EXW・EXWSシリーズ 製品仕様変更のご案内

■コーナーガード付ガasketの色仕様変更

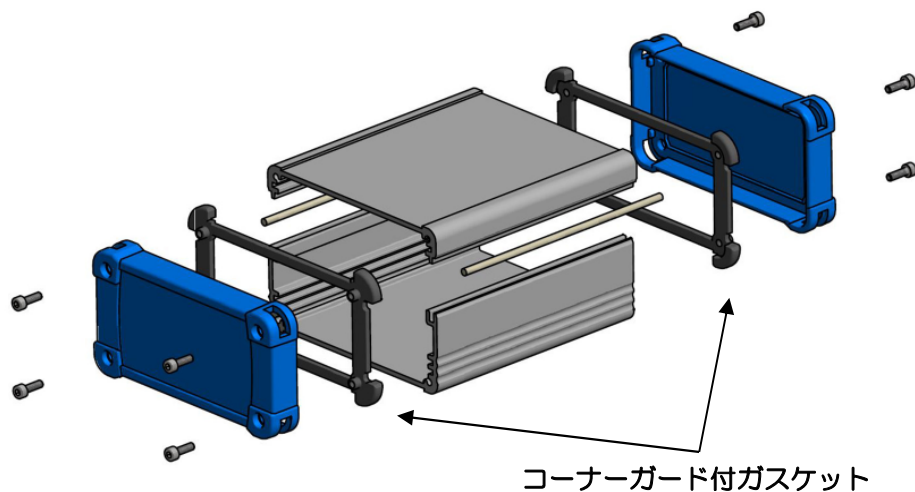
ブラックからチャコールグレーに色変更

変更前（ブラック）

変更後（チャコールグレー）

EXWシリーズ展開

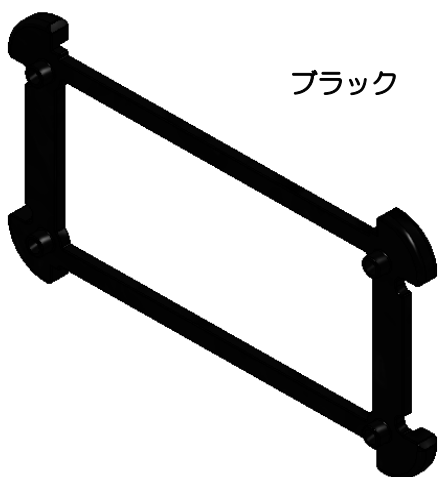
変更前

変更後
